710 - INSP
ISO/IEC 17020
Origineel verslag

Verslagnummer:
22/21052026/59604/69943/1

Inspectie adres: Kortrijkstraat 158, 3210
Lubbeek (België)

Type: Verkoop [Afd 8.4.2]

Elektrisch bord

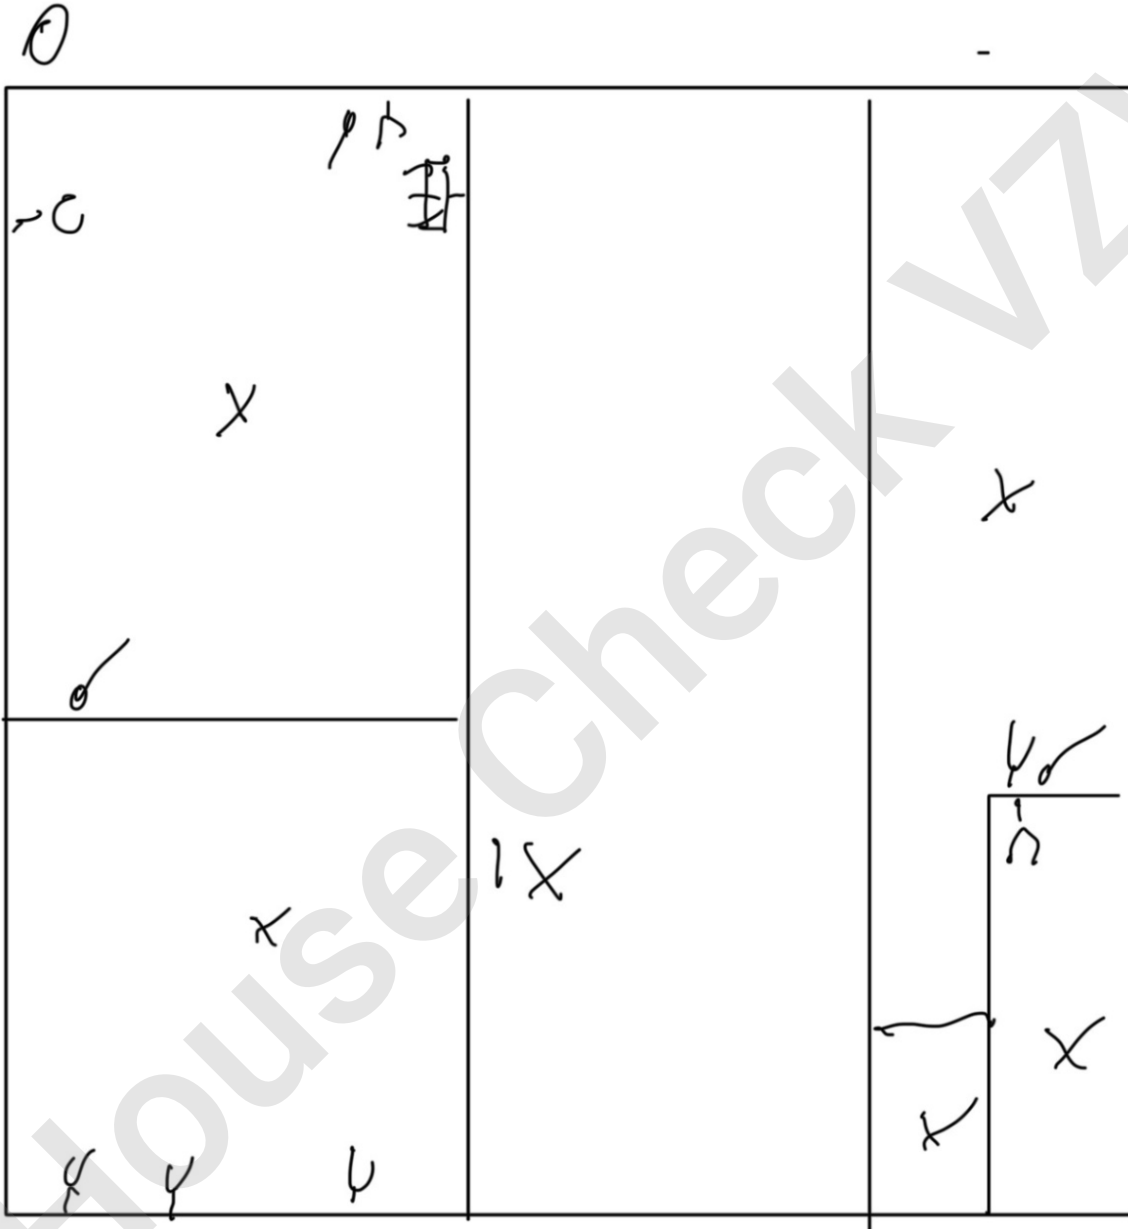
- Extra opmerking: Meerdere
- De controle van een/meerdere foutlussen is niet afdoende. - oAfd 6.5.7.2.b.4.d; oAfd 6.4.6.4.b.4
- Het verdeelbord is niet conform. - oAfd 5.3.5.1; oAfd 4.2.2.1.b

- Extra opmerking: O.a. bord, stopcontacten zonder kinderveiligheid, ...
- Hoofddifferentieelstroombeschermingsinrichting is niet aanwezig. - oAfd 4.2.4.3
